YJJS22-179补 关于YJ-XS-BH-22-0888#
带颈对焊法兰（赛迪印度）制作的通知

对焊法兰
(赛迪印度)

DHFL-01;22-179

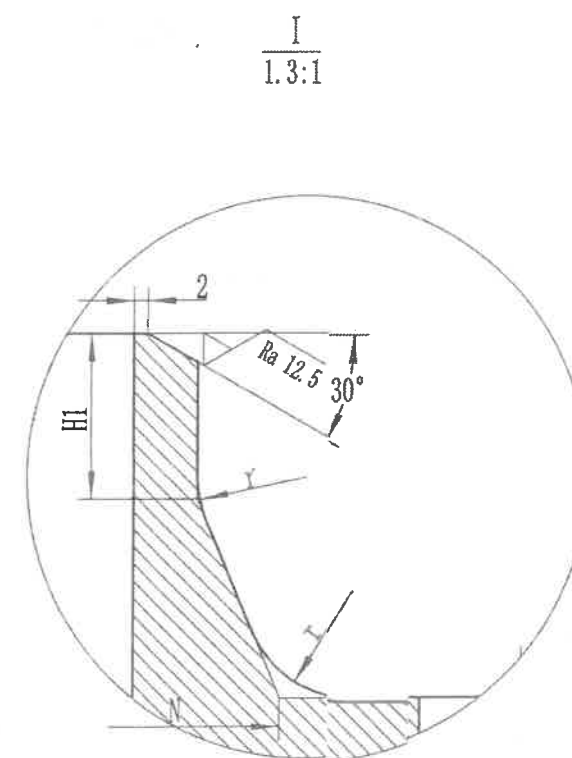
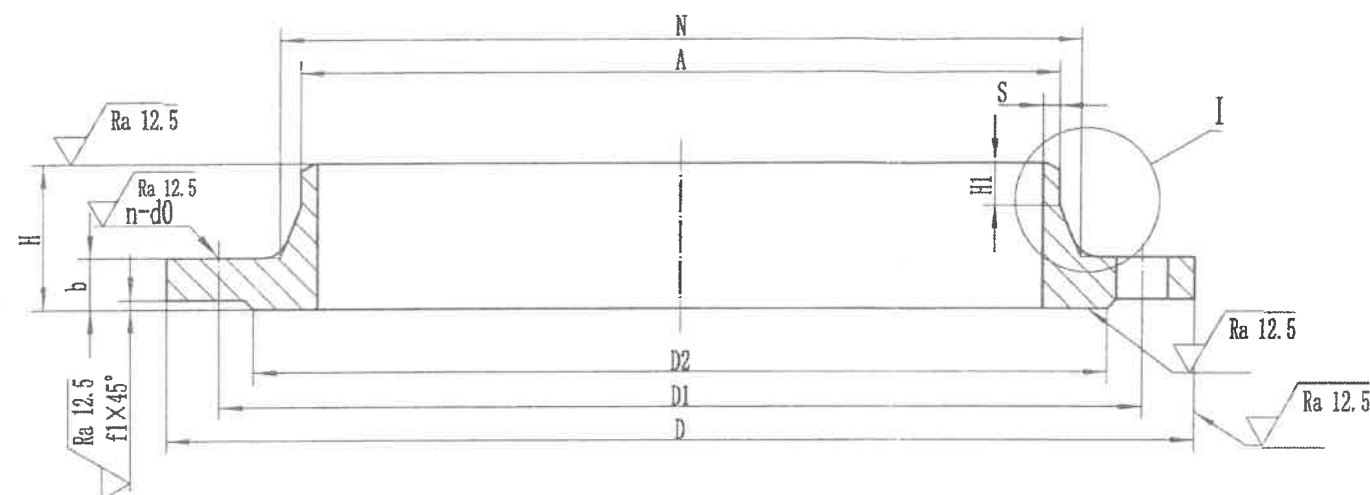
取消原通知中DN300、DN400、DN1000、DN1200配对法兰
改为带颈对焊法兰，其余不变
数量：2片/台

原通知中：

DN1000蝶阀、眼镜阀配对法兰螺栓：GB/T 5780 M27×120 材质：Q235B 数量：56只/台
改为：GB/T 5780 M27×110 材质：Q235B 数量：56只/台

DN1200蝶阀、眼镜阀配对法兰螺栓：GB/T 5780 M30×130 材质：Q235B 数量：64只/台
改为：GB/T 5780 M30×120 材质：Q235B 数量：64只/台
